Detaljregulering for gbnr. 62/428 m.fl. - Nordre Frogner - Sluttbehandling

SAKSFRAMSTILLING

Bildet viser de tre endringene som er gjort i plankartet med rød sirkel rundt.

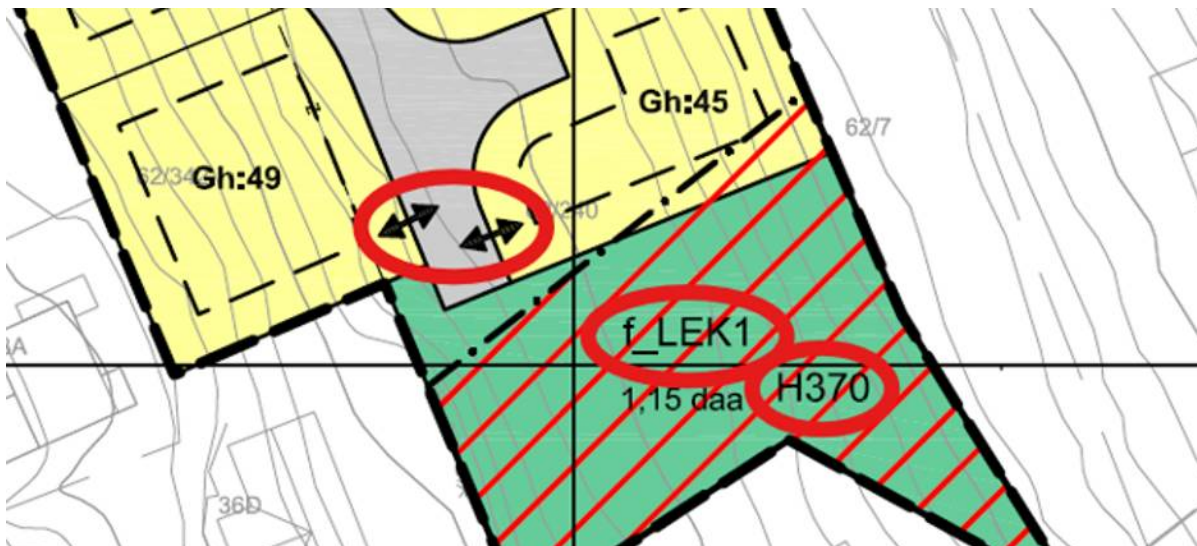
- I henhold til kommunens Vei- og gatenormal, er det ikke tillatt med avkjørsler i vendehammer. To avkjørsler er derfor endret i plankartet.
- o_LEK1 er endret til f_LEK1 for å samsvare med bestemmelsene. Endringen innebærer at opparbeidelse, drift og vedlikehold av lekeplassen blir et ansvar for beboerne gjennom realsameiet, fremfor kommunen. Dette følger av kommunens pågående arbeid med å omregulere offentlige lekeplasser til felles lekearealer for å redusere driftsbehovet og prioritere kommunale ressurser til utvalgte lekeplasser.
- Hensynssone H370 for høyspentanlegg er utvidet for å samsvare med bredden på samme hensynssone i kommuneplanens arealdel. Det innebærer ingen endringer i praksis for planen.
